三亚无忧·海棠序项目建设工程设计变更方案

SANYA WUYOU · HAITANG SEQUENCE PLANNING AND DESIGN PROPOSAL

公共服务大厅调整前后对比图纸

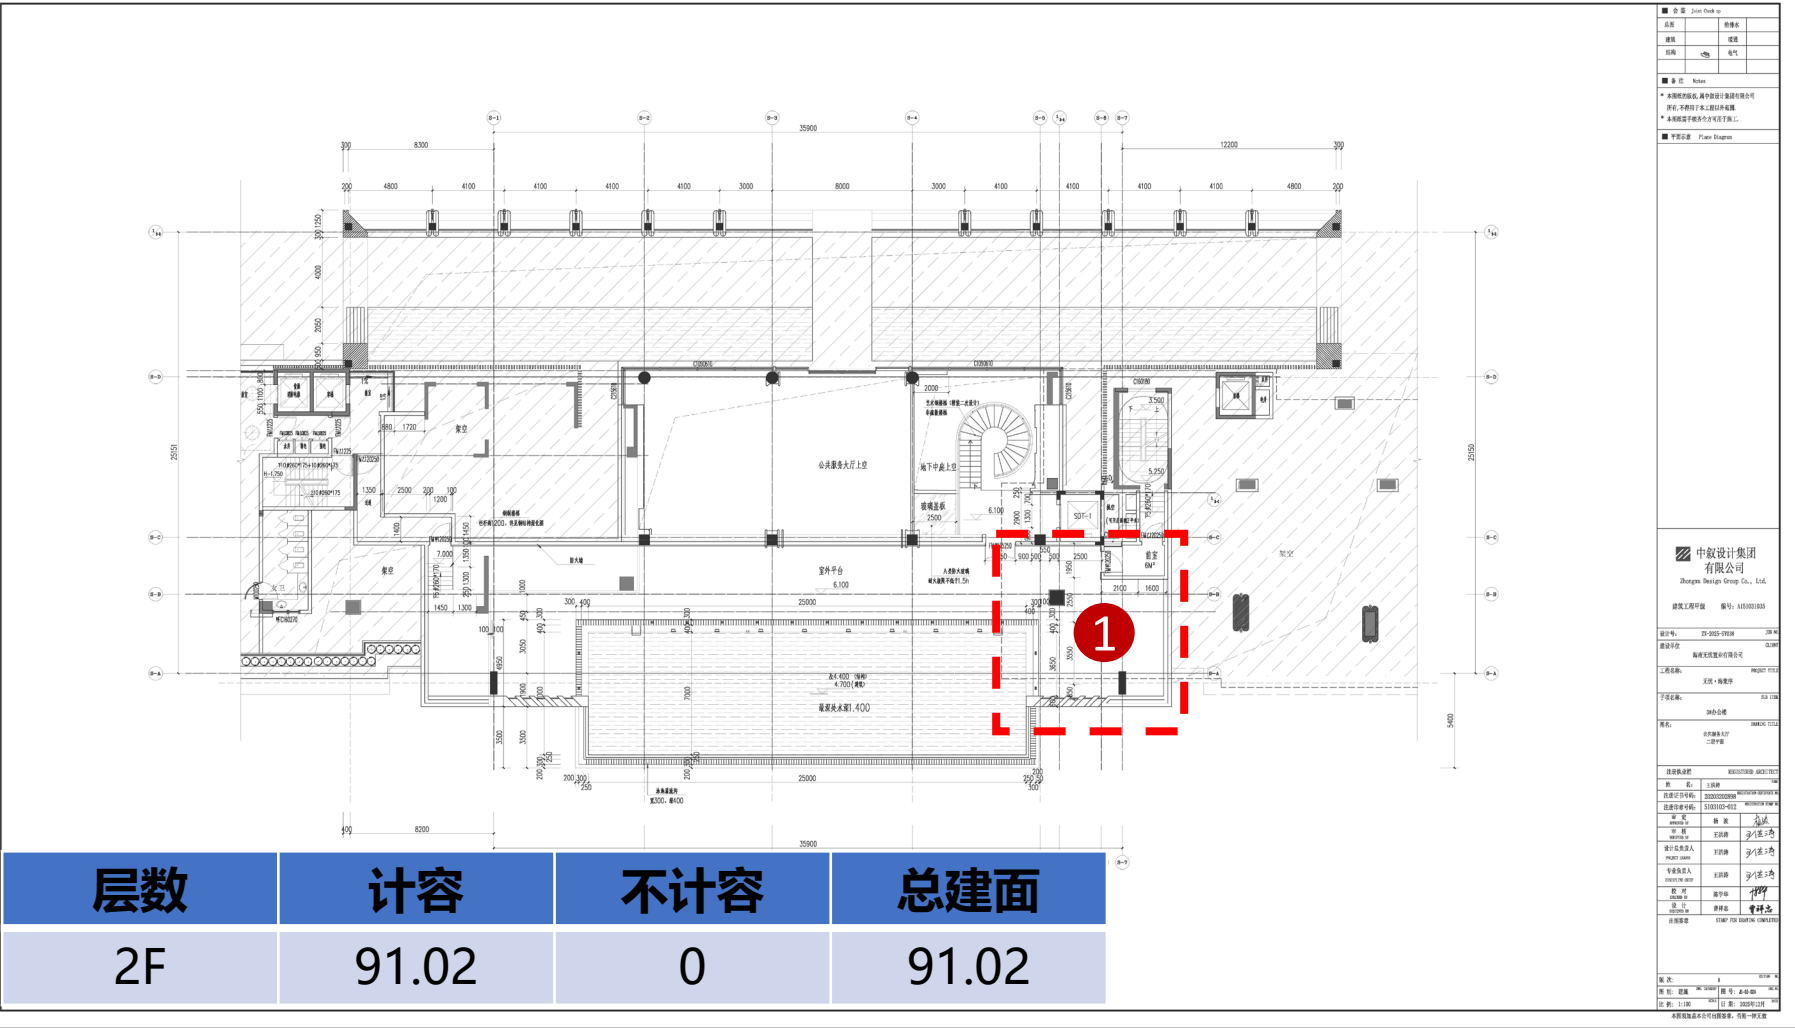
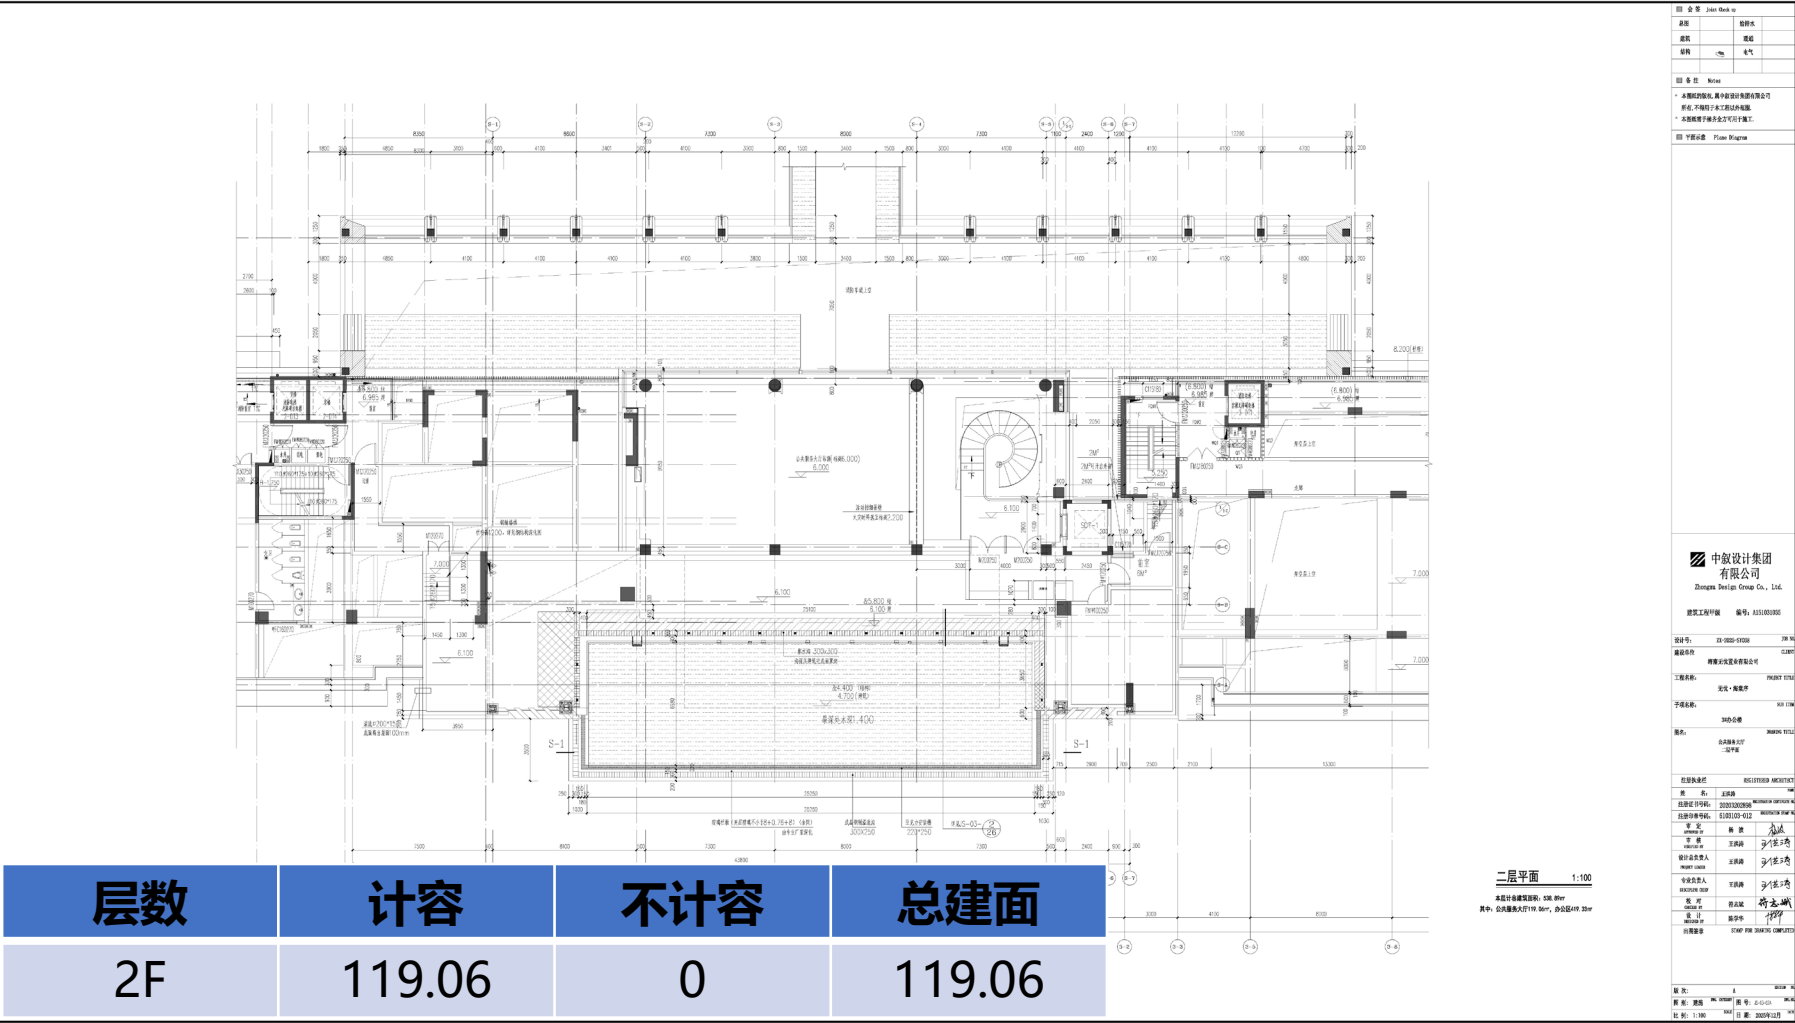
- (1) 增加泳池配套房间男女更衣室，满足泳池使用需求；
- 增加泳池配套房间计容面积由91.02平方米调整为119.06平方米，增加28.04平方米。

6#商业楼调整前后对比图纸（其他楼层修改相似）

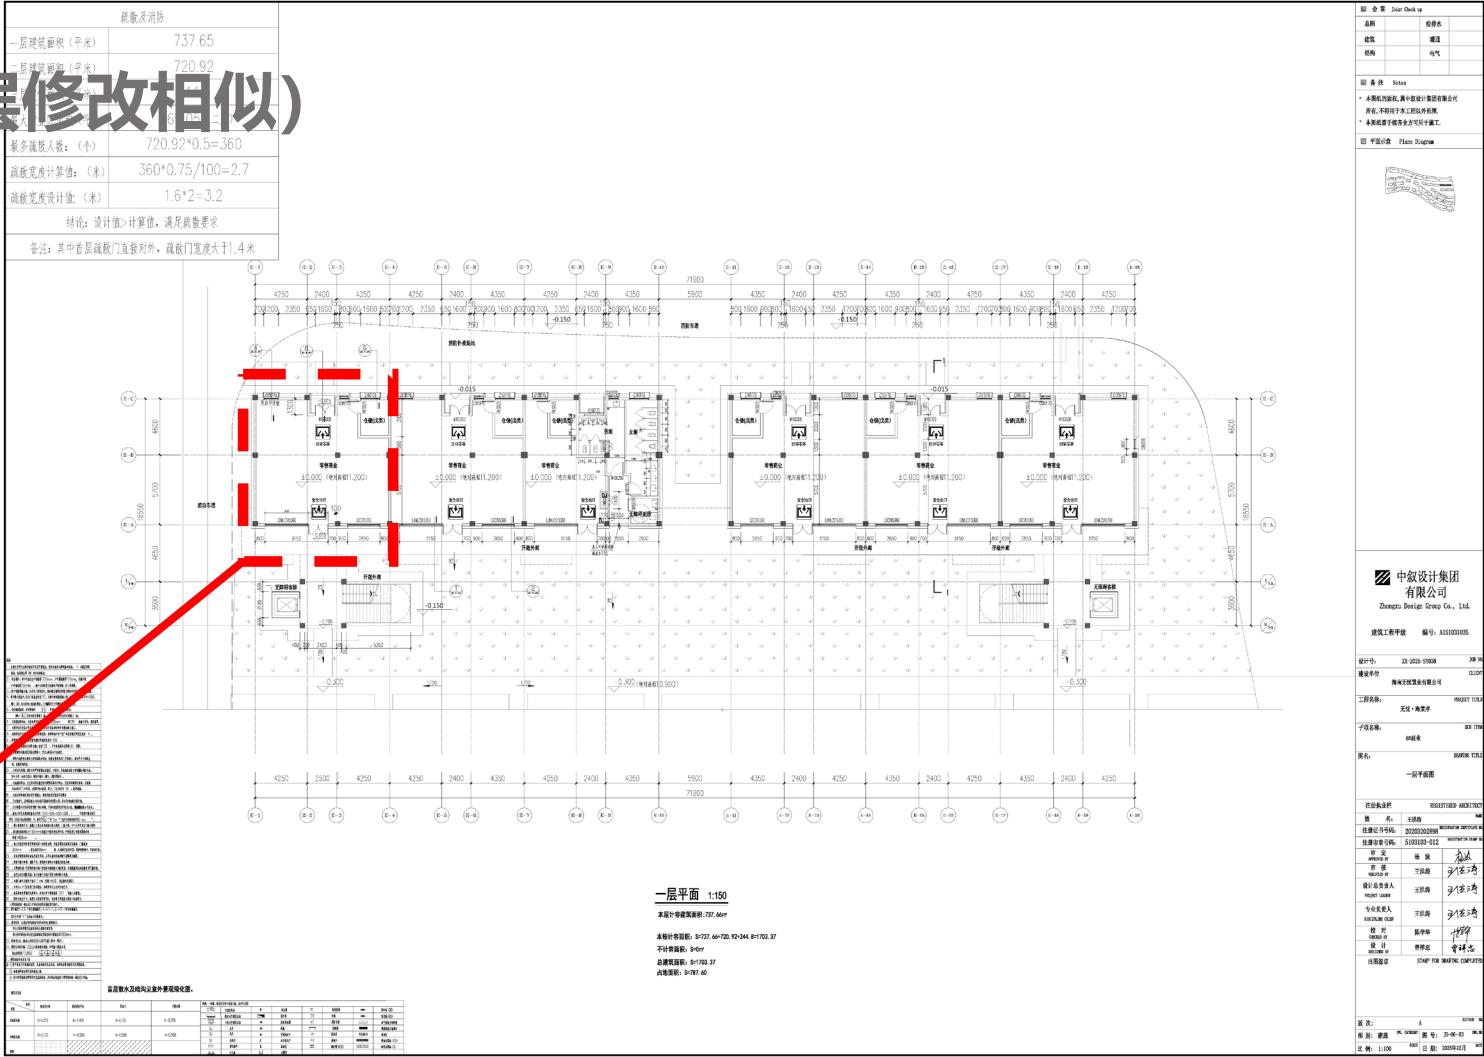
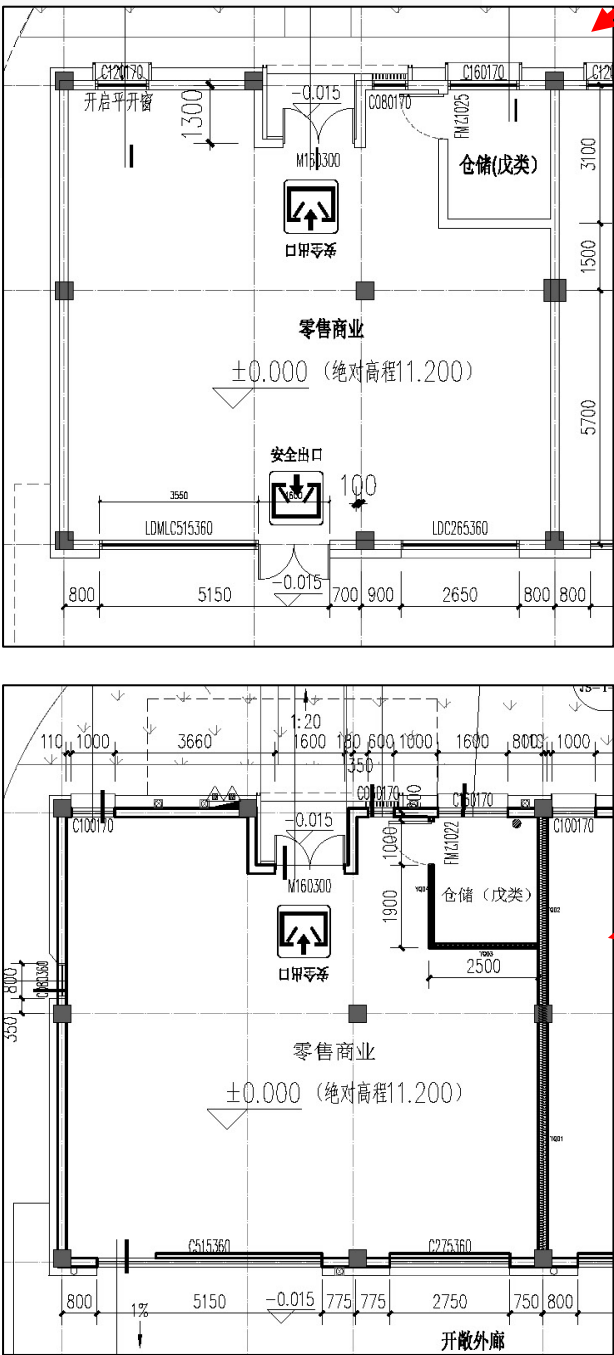
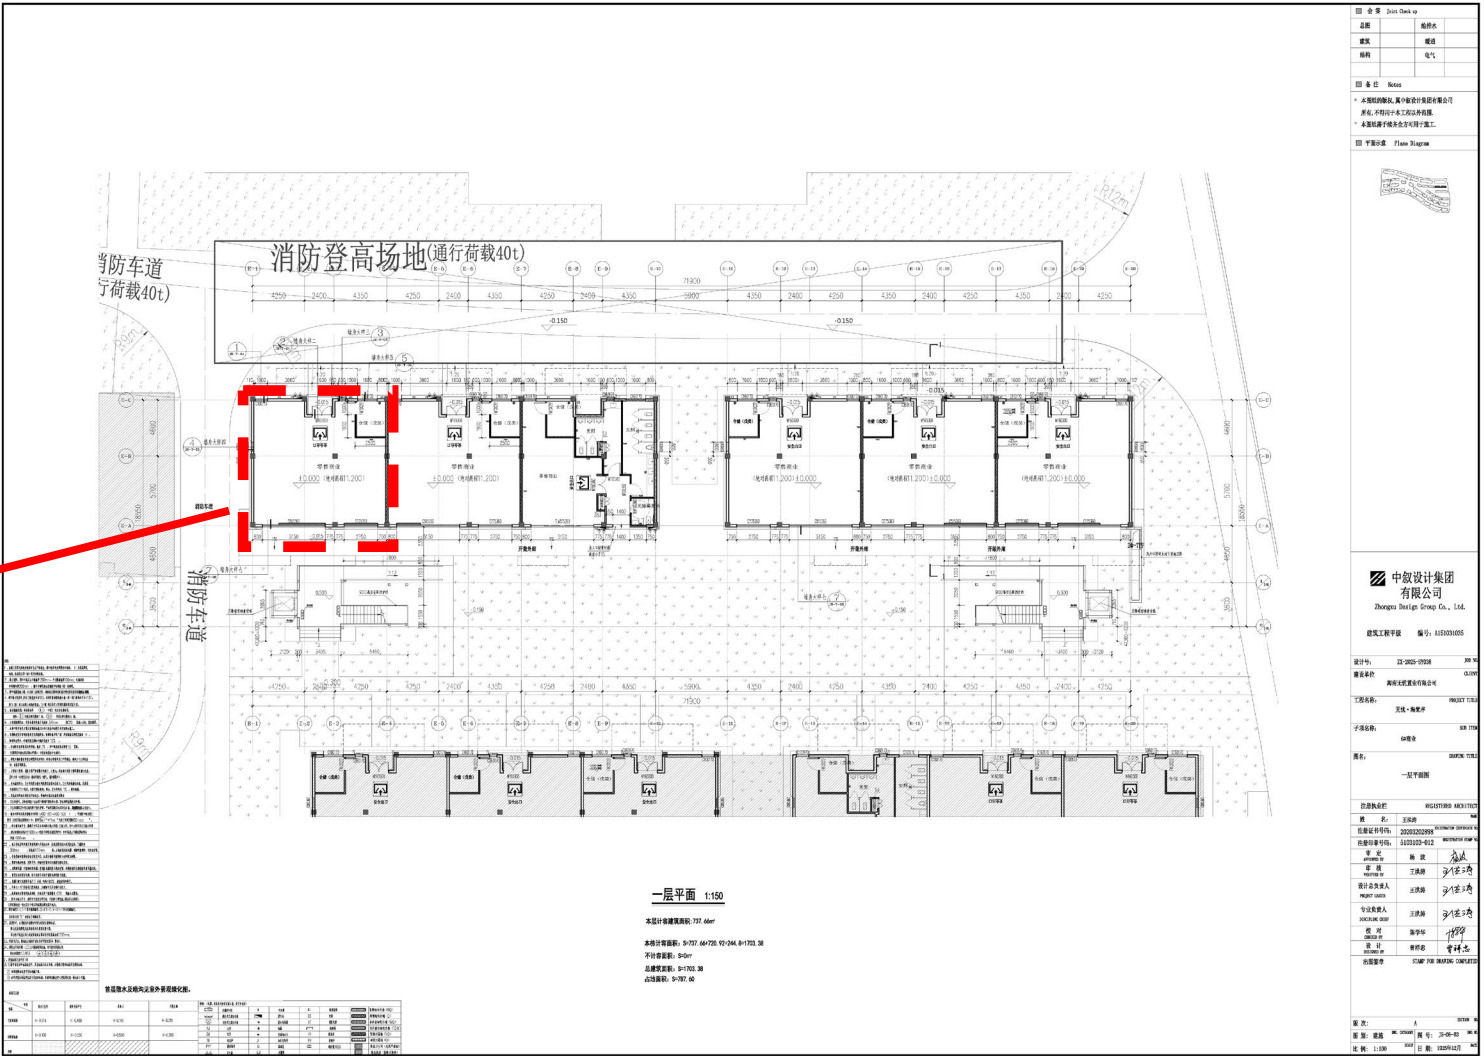
- (1) 保证功能、面积不调整的前提下，结合外立面效果，局部门窗洞口尺寸调整；
- (2) 在满足疏散要求前提下，优化门扇开启形式。

12#商业楼调整前后对比图纸（其他楼层修改相似）

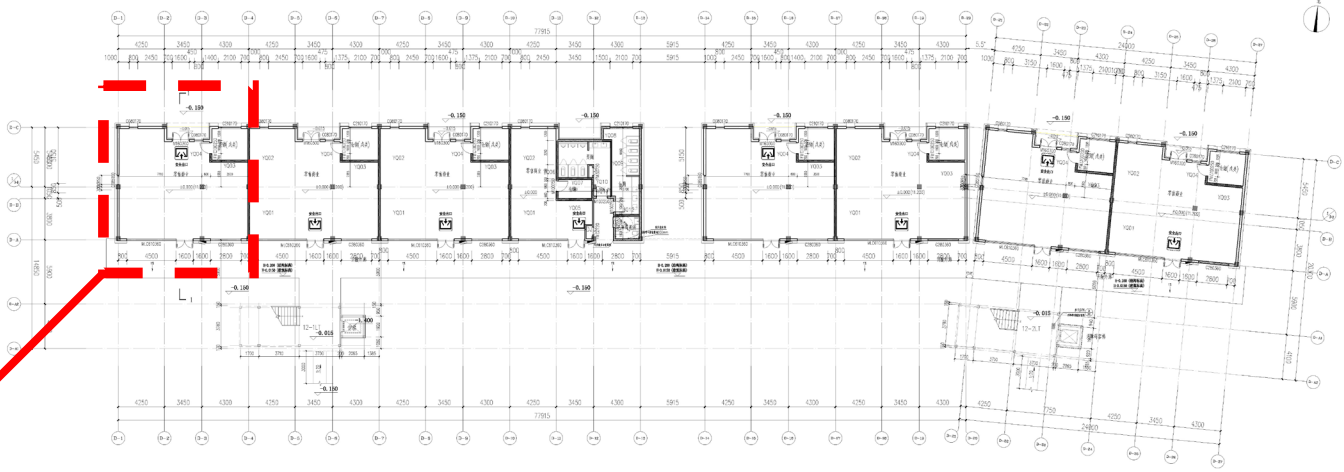
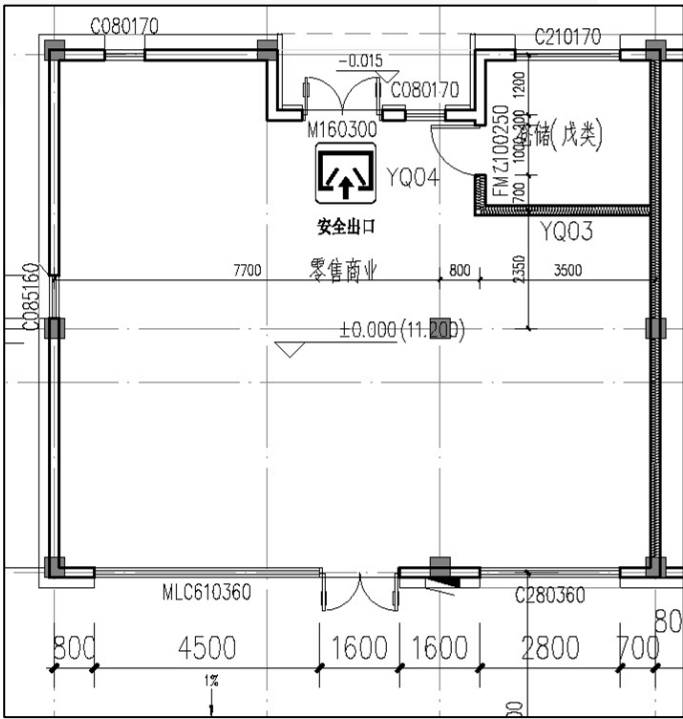
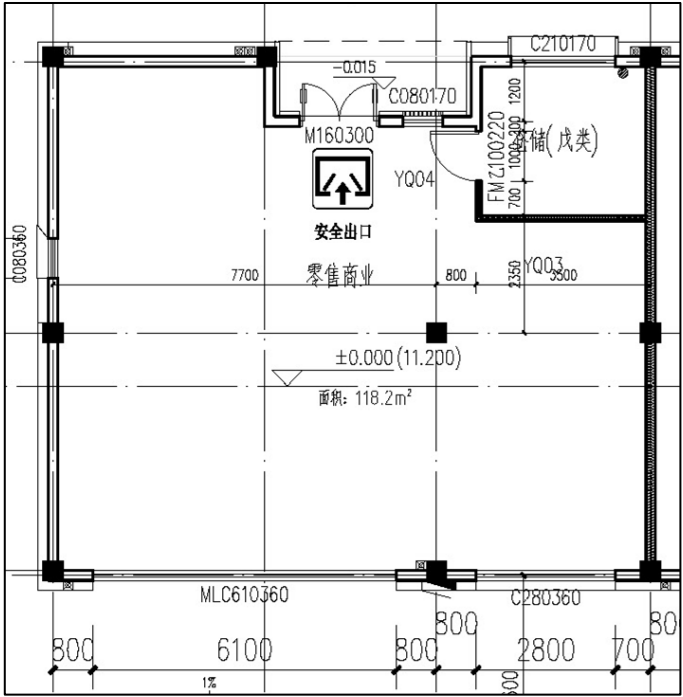
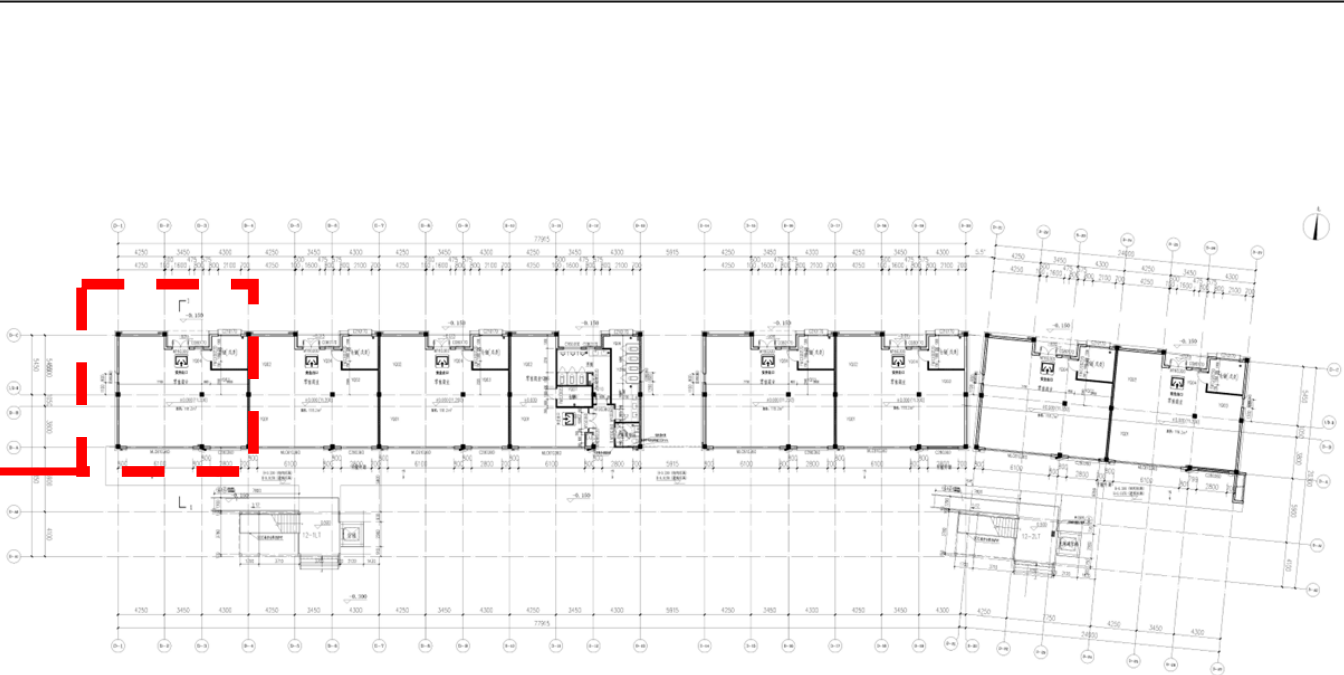
- (1) 保证功能、面积不调整的前提下，结合外立面效果，增减部分窗洞。
- (2) 在满足疏散要求前提下，优化门扇开启形式。
